Nantes Métropole
Projet de renouvellement urbain
Secteur Halvêque-Beaujoire-Ranzay
Mission Architecte Urbaniste Coordinateur

BATIGNOLLES SUD

Le 02 décembre 2024 – SFA - JMB – 11 pages

AVIS 4

Promenade Koufra

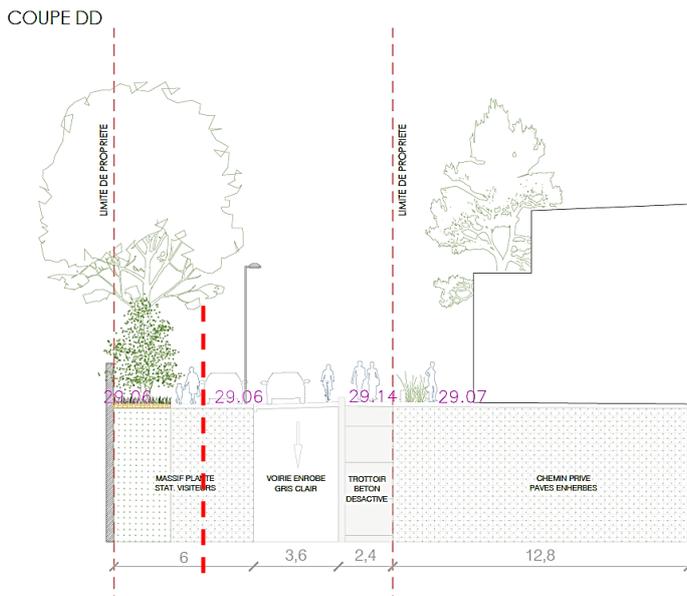
La promenade haute le long de la parcelle Kelvion sur la rue de Koufra est prolongée le long de la parcelle Cougnaud. Sa matérialité évolue en stabilisé pour respecter les systèmes racinaires de l'EBC → **représenter l'épaisseur réelle de ce cheminement**

Schéma éclairage – PDAA – 09/10/2024

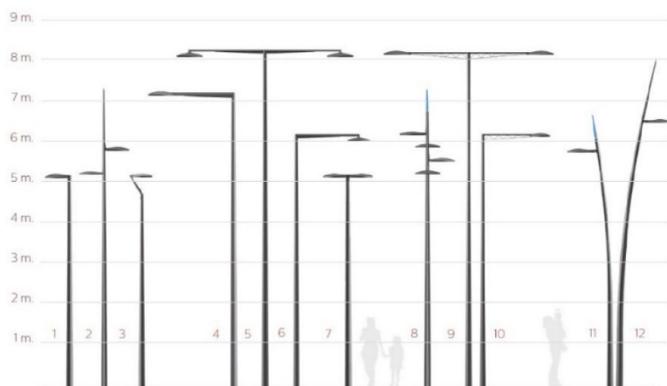
- Le nombre de mâts semble important et doit être inséré dans l'armature des voies existantes qui sont éclairées. Etude d'éclairage à fournir.

- Le matériel de type Ellipt de chez Eclatec est interrogé par la MOE >> Interroger EPICE quant à un autre matériel possible
- Les prestations sont à évaluer avec EPICE et la DEP qui semblent avoir « ouvert » la gamme préalablement validée sur HBR. >> A ajuster

Réponse JPPDA : Etude d'éclairage en cours → OK

Réponse JPPDA : Une rencontre avec les services de Nantes Métropole a été organisée. Le modèle envisagé est Citysoul de Philips → OK
